## S.G.C. E78 GROSSETO - FANO

Tratto Selci Lama (E45) - S. Stefano di Gaifa.  
Adeguamento a 2 corsie del tratto della Variante di Urbania

### COMPATIBILITA' AMBIENTALE E PAESAGGISTICA

Fascicolo dei Pareri

Figura 3.1 Verifica funzionale Rotatoria sulla SS73bis (da Studio di traffico allegato)

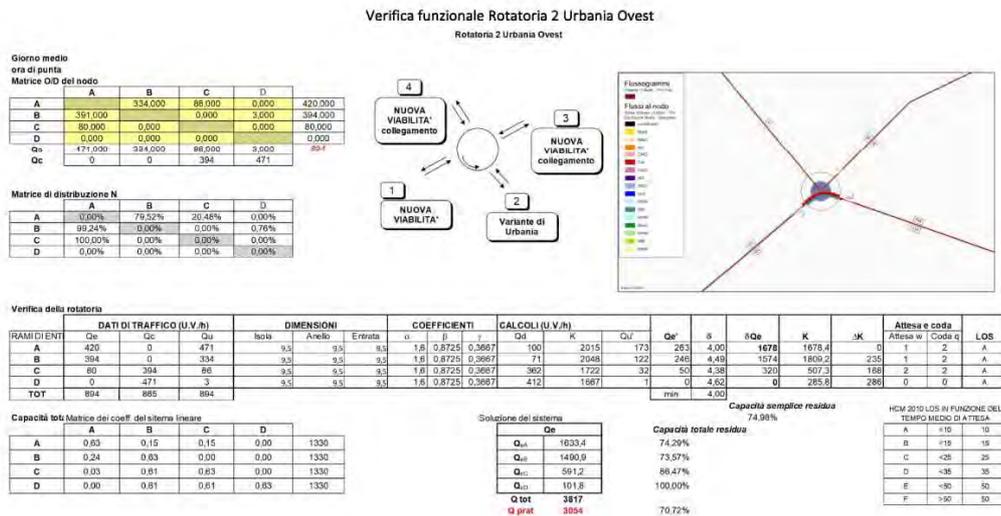
Nell'ambito della riunione interlocutoria del 21/12/2021 il controllore ha chiesto approfondimenti riguardo la dimensione degli elementi geometrici presi in considerazione nelle verifiche funzionali che risultano pari a:

Figura 3.2 Verifica di visibilità per l'arresto sugli approcci della rotatoria

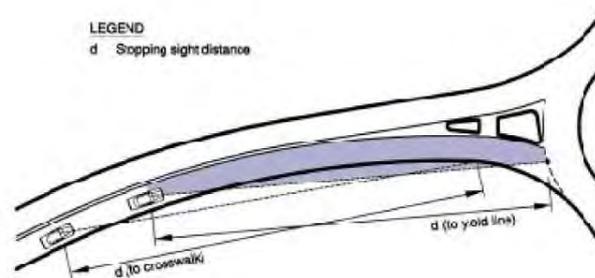
Si suggerisce di:

- effettuare le verifiche di visibilità per l'arresto sui rami di ingresso in rotatoria (vedi Figura 3.2) - (in particolare, sul ramo ovest e sull'asse principale della rotatoria 1 e sul ramo ovest della rotatoria 2, la rotatoria si presenta al termine di una curva);
- effettuare la verifica di visibilità da codice della strada (vedi Figura 3.3). Sul ramo ovest della rotatoria 1, ad esempio, sono presenti albero a ridosso della strada;
- assicurare la visibilità sull'anello mantenendo libera da ostacoli l'isola giratoria.
